ADVERTENCIA 319/DAG

Verificación del cumplimiento de la [FAA AD 2009-10-09 R2](#).

TABLA 1

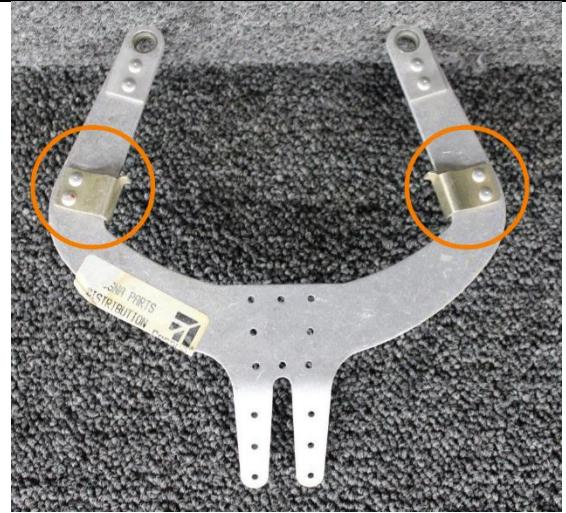
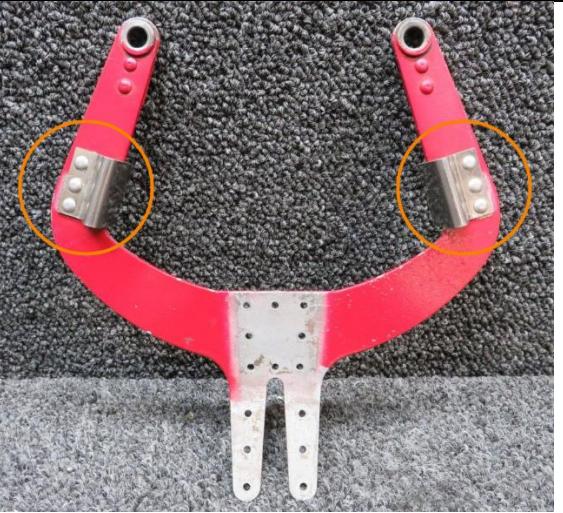
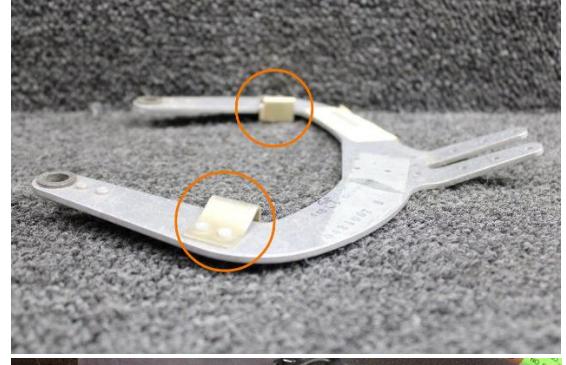
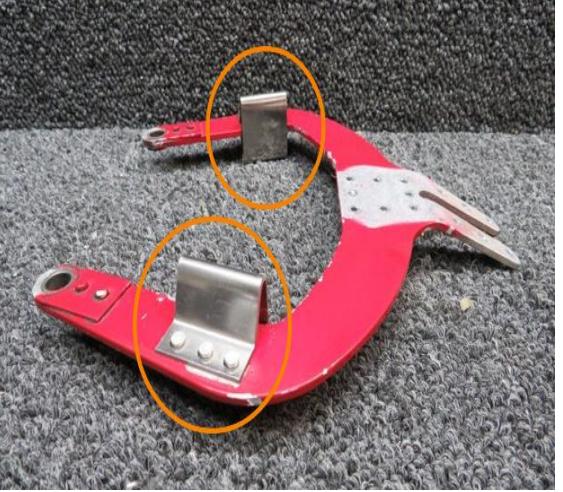
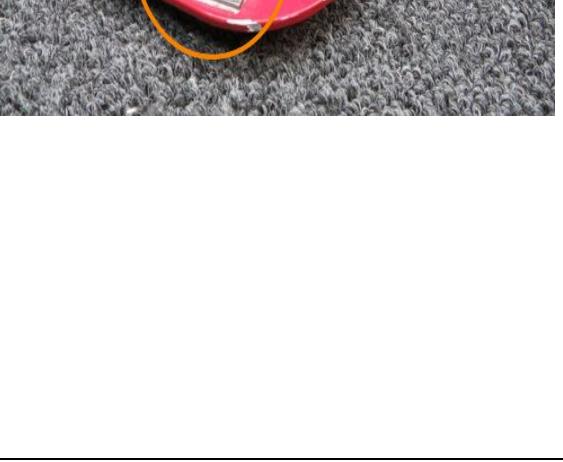
- En la TABLA 1 se comparan algunos números de parte que corresponden al *rudder horn* original de las aeronaves afectadas (ver columna izquierda) con un *rudder horn* modificado mediante la instalación del *Service Kit* aplicable (ver columna derecha). La diferencia más notable que permite verificar dicha instalación se da en los dos *bumpers* (destacados en las imágenes), que en la versión modificada son de mayores dimensiones y están fijados con tres remaches en lugar de dos.

<p>RUDDER HORN ASSY ORIGINAL P/N 0431007-4 (ARRIBA) P/N 0433140-1 (ABAJO)</p>	<p>RUDDER HORN ASSY CON SERVICE KIT INSTALADO P/N 0431007-4</p>

FIGURA 1. Vista trasera de la zona del rudder y cono de cola con la modificación instalada

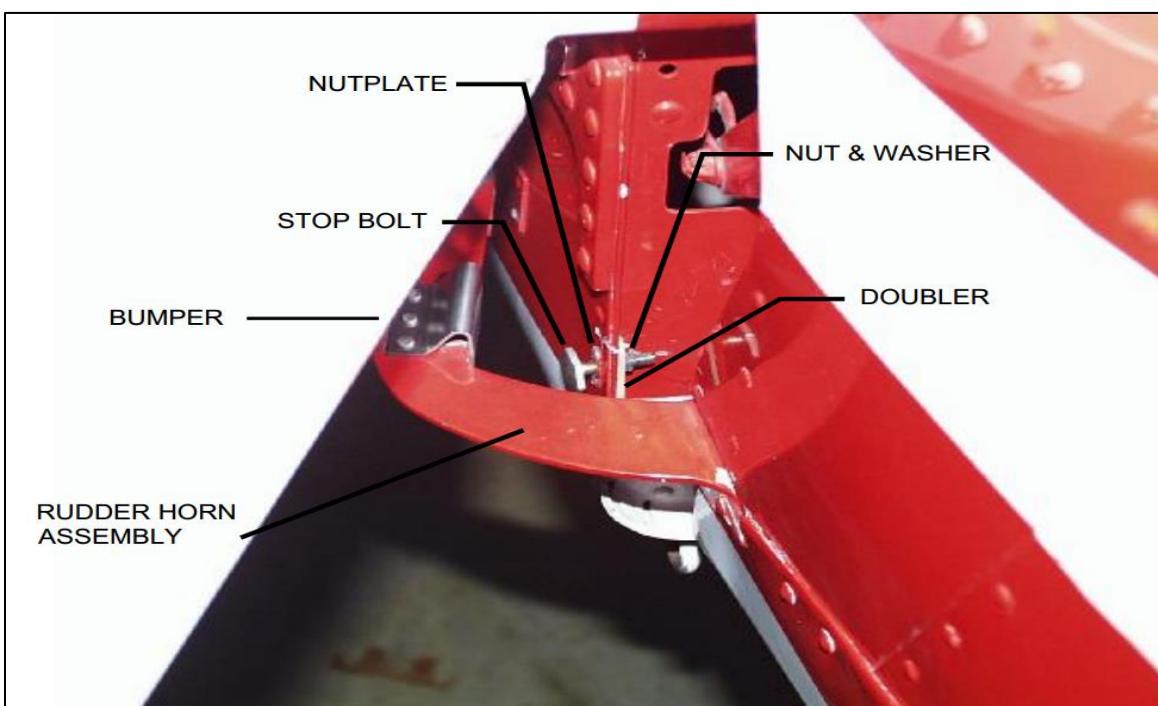
- En la FIGURA 1 se muestra una imagen, a modo de referencia, de la zona de del cono de cola y del rudder con el *Service Kit* instalado.

FIGURA 2. Diagrama de la instalación del bulón del rudder stop modificado por el Service Kit SK152-24C (arriba) y SK152-25C (abajo)

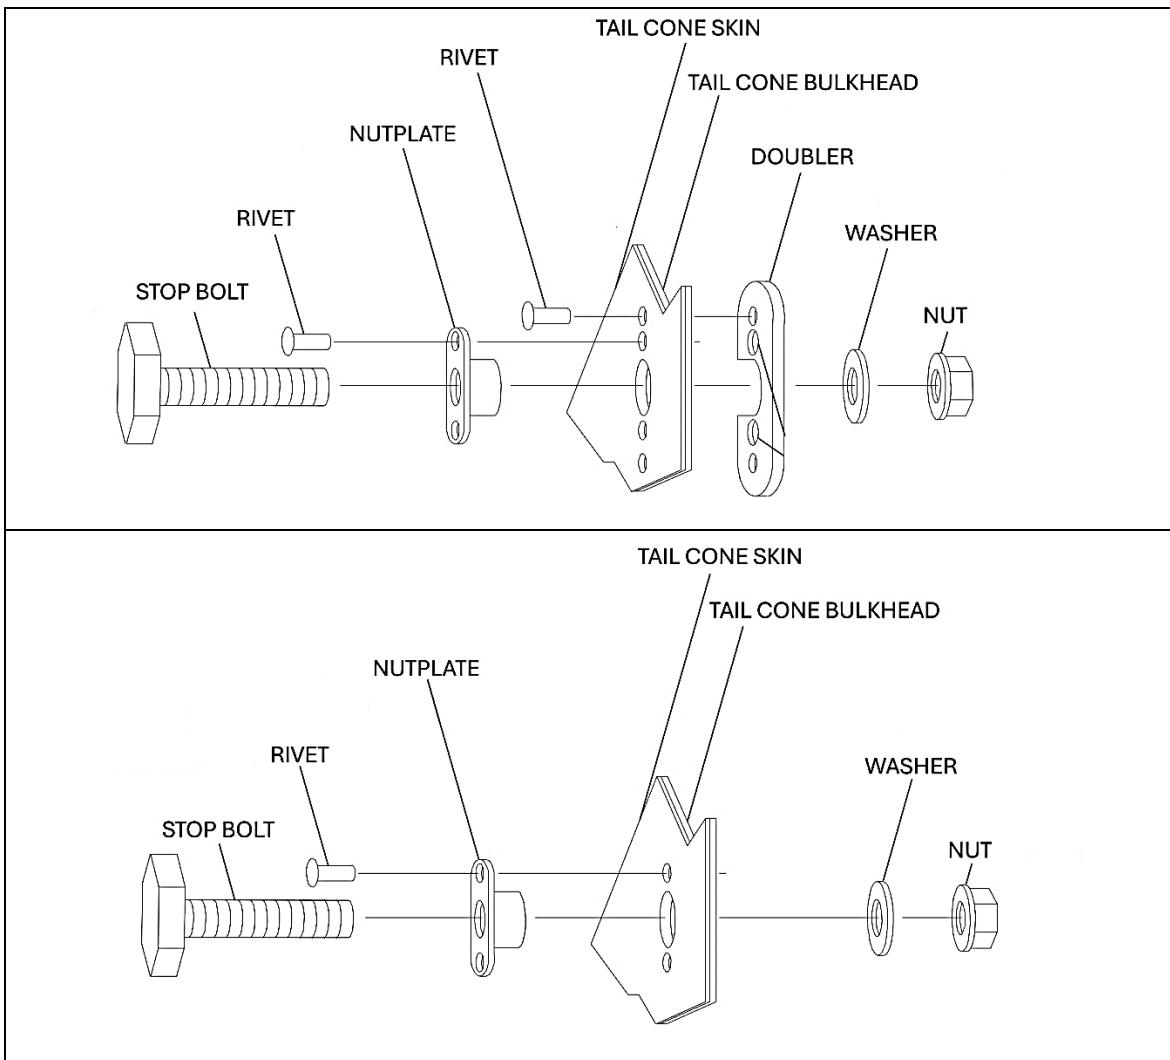
- En la FIGURA 2 se muestra un diagrama de la instalación del bulón del rudder stop en la zona del cono de cola según los *Service Kits* aplicables.
